dotyczy: postępowania o udzielenie zamówienia publicznego „Budowa i doprojektowanie (w zakresie części projektu wykonawczego) Drugiego Terminala pasażerskiego Portu Lotniczego im. Lecha Wałęsy w Gdańsku wraz z obiektami towarzyszącymi i infrastruktura”.

Port Lotniczy Gdańsk Sp. z o.o. przekazuje odpowiedzi na pytania, które wpłynęły od Wykonawców w przedmiotowym przetargu.

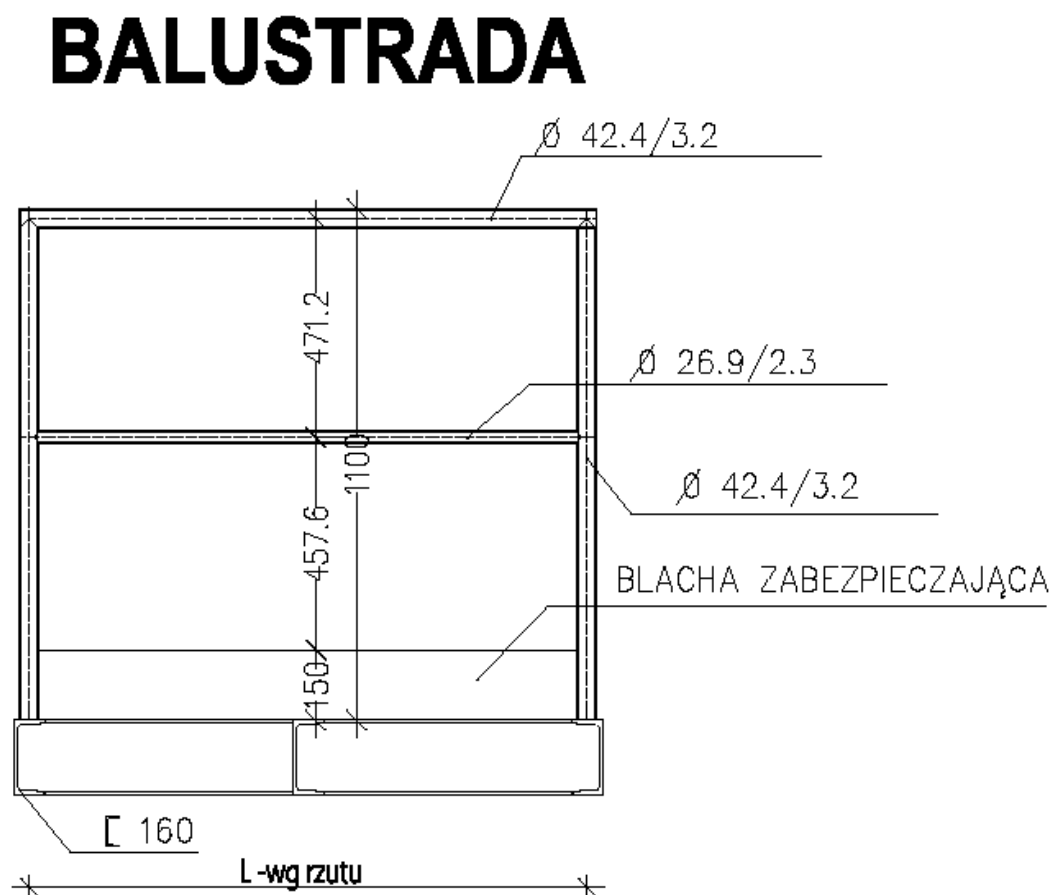
„ Prosimy o podanie profili balustrady pokazanej na rys. TD_929_A_AN_D_1101”.

Zgodnie z rysunkiem poniżej:
